島根原子力発電所 2号炉 津波による損傷の防止

「基礎底面の傾斜による防波壁の構造成立性」

(コメント回答)

令和3年2月
中国電力株式会社

①逆T擁壁の損傷

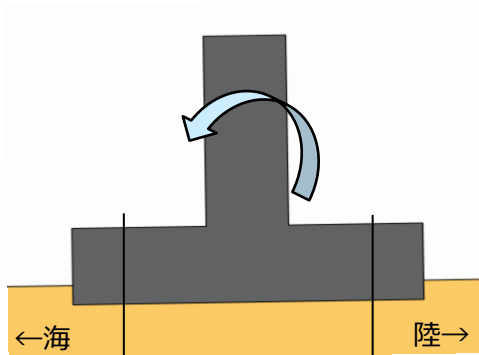
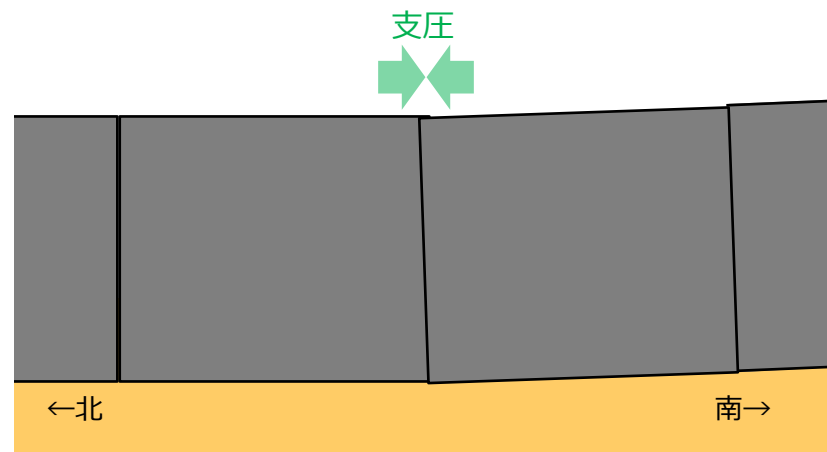
部位の名称	要求機能を喪失する事象	想定ケース※1	設計・施工上の配慮	照査※2
逆T擁壁	<ul style="list-style-type: none"> 地盤が傾斜することにより曲げ・せん断破壊し、遮水性を喪失する。 	①	<ul style="list-style-type: none"> 逆T擁壁の発生応力度が、許容応力度以下であることを確認する。 	○
	<ul style="list-style-type: none"> 地盤が傾斜することにより逆T擁壁の隣接する躯体同士が相互に支圧することにより破壊し、遮水性を喪失する。 	②	<ul style="list-style-type: none"> 逆T擁壁の支圧応力度が、許容応力度以下であることを確認する。 	○

- 地殻変動及び地震動の傾斜による逆T擁壁の損傷については、地殻変動による傾斜が1/17,000と十分小さいことから、地震動による傾斜について確認する。
- 地盤の安定解析に用いた動的FEM解析（全応力解析）の解析モデル図を右図に示す。なお、改良地盤の解析用物性値については、保守的に埋戻土（掘削ズリ）とする。
- 地震時の照査結果から、逆T擁壁に作用する曲げ・せん断は短期許容応力度以下であることを確認した。
- また、防波壁の構造成立性に用いた動的FEM解析（有効応力解析）による地震時の照査結果から、曲げ・せん断は短期許容応力度以下であることを確認した（次頁）。

評価部位	照査項目	地震動	発生応力 (N/mm ²)		許容応力 (N/mm ²)		最小安全率 (許容応力 / 発生応力)	判定 (> 1.0)
縦壁	曲げ・軸力	S s - D	曲げ圧縮応力度 σ_c	1.7	許容曲げ圧縮応力度 σ_{ca}	18	10.58	OK
			引張応力度 σ_s	108	許容引張応力度 σ_{sa}	323	2.99	OK
	せん断		せん断応力度 τ	0.07	許容せん断応力度 τ_a	0.9	12.85	OK
底板	曲げ・軸力		曲げ圧縮応力度 σ_c	4.0	許容曲げ圧縮応力度 σ_{ca}	18	4.5	OK
			引張応力度 σ_s	234	許容引張応力度 σ_{sa}	323	1.38	OK
	せん断		せん断応力度 τ	0.25	許容せん断応力度 τ_a	0.9	3.6	OK

③防波壁間の変形による止水目地の損傷

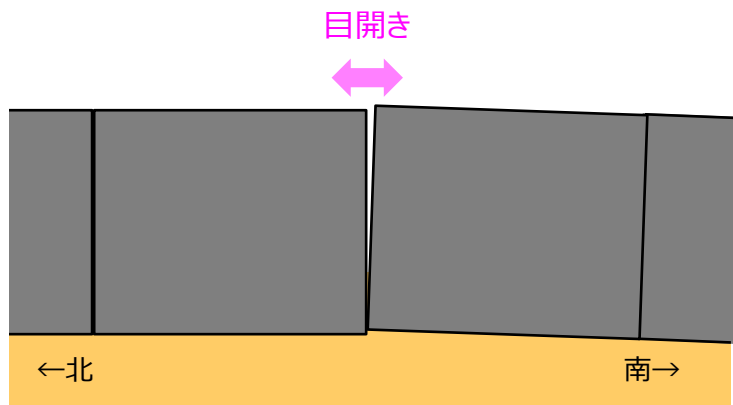
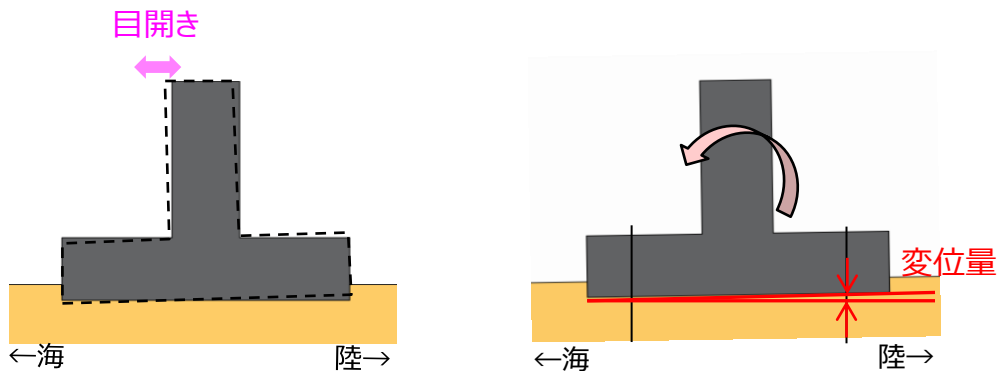
部位の名称	要求機能を喪失する事象	想定ケース※1	設計・施工上の配慮	照査※2
止水目地 (支持部含む)	<ul style="list-style-type: none"> 地盤が傾斜することにより隣接する躯体間（法線方向、法線直交方向）の相対変形により、止水目地の許容変形量を超える変形が生じ、遮水性を喪失する。 	③	<ul style="list-style-type: none"> メーカー規格及び性能試験に基づく許容変形量及び許容水圧以下であることを確認する。 	-
グラウンドアンカー	<ul style="list-style-type: none"> 地盤が傾斜することによりグラウンドアンカーが破損し、逆T擁壁が転倒する。 	④	<ul style="list-style-type: none"> 地盤の傾斜による変位量が、グラウンドアンカーの弾性変位量以下であることを確認する。 	○
			<ul style="list-style-type: none"> 試験施工（品質保証試験）により設計アンカー力以上を確保していることを確認する。 定期点検により設計アンカー力以上のアンカー力が作用していることを確認する。 	-

- 躯体間の変形による止水目地の損傷については、傾斜による変形に追従し、メーカー規格及び性能試験に基づく許容変形量及び許容水圧以下であることを確認した止水目地を設置する。

逆T擁壁の相互の支圧イメージ図

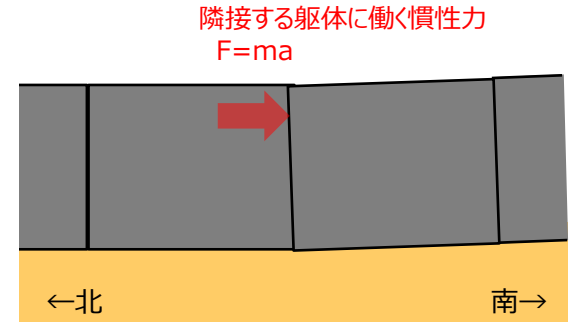
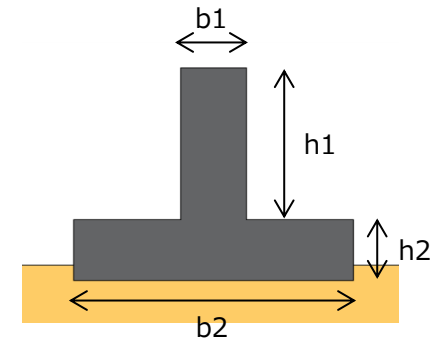
②隣接する躯体同士への支圧による損傷

- 防波壁境界部は空隙を設けない構造とすることから、隣接する躯体同士が相互に支圧することによる逆T擁壁の損傷について、相互の支圧力に対して、許容応力度以下であることを確認する。
- 逆T擁壁に作用する支圧応力度は許容応力度以下であることを確認した。

評価部位	照査項目	地震動	支圧応力度 (N/mm ²)		支圧応力度の許容応力度 (N/mm ²)		最小安全率 (許容応力 / 発生応力)	判定 (> 1.0)
逆T擁壁	支圧	S s -D	支圧応力度 σ_{cv}	0.81	圧縮応力度 σ_{ca}	10.8	13.3	OK

逆T擁壁の目開き（法線方向）
イメージ図

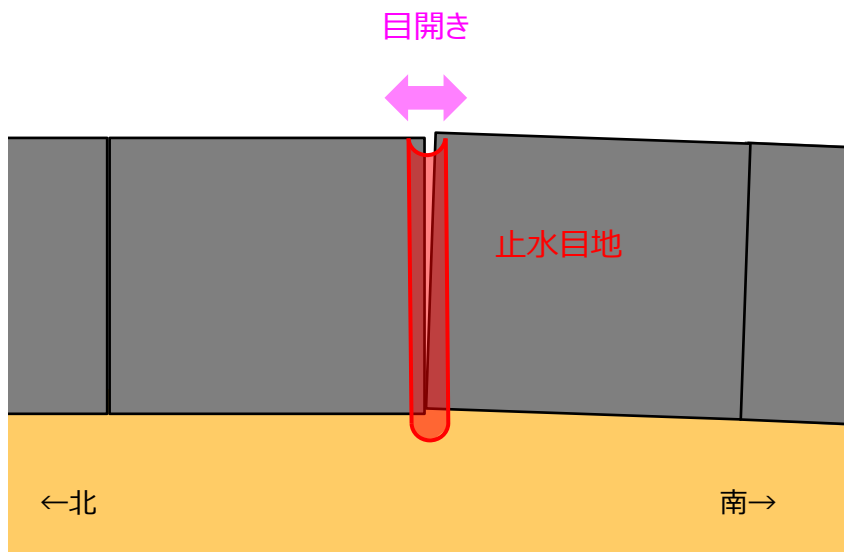
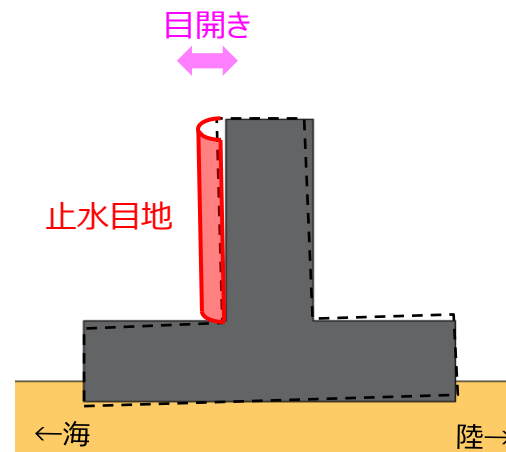
③防波壁間の目開き

逆T擁壁の傾斜イメージ図

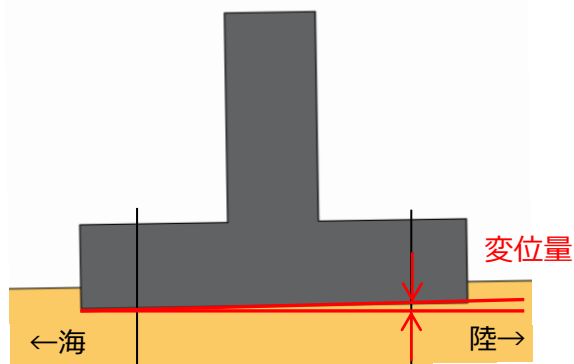
④グラウンドアンカーの破損

- 基礎底面の傾斜によりグラウンドアンカー位置に発生する変位量を確認し、グラウンドアンカーの弾性挙動を示す弾性変位量以下であることを確認する。
- グラウンドアンカーの理論上から求まる弾性変位量 u は、グラウンドアンカーの仕様から $u = \text{約}133\text{mm}$ となる。
- 地盤の安定解析に用いた動的FEM解析（全応力解析）における最大傾斜時の変位量は弾性変位量以下であることを確認した。
- また、防波壁の構造成立性に用いた動的FEM解析（有効応力解析）における最大傾斜時の変位量においても弾性変位量以下であることを確認した。なお、詳細設計段階において、万一裕度が確保できなくなった場合には、グラウンドアンカーを追加設置する。

評価部位	照査項目	地震動	変位量 (mm)		弾性変位量 (mm)		最小安全率 (弾性変位/最大変位)	判定 (> 1.0)
			全応力解析	有効応力解析	全応力解析	有効応力解析		
グラウンドアンカー	変位	S s-D	全応力解析	102	弾性変位量	133	1.30	OK
			有効応力解析	16	弾性変位量	133	8.31	OK
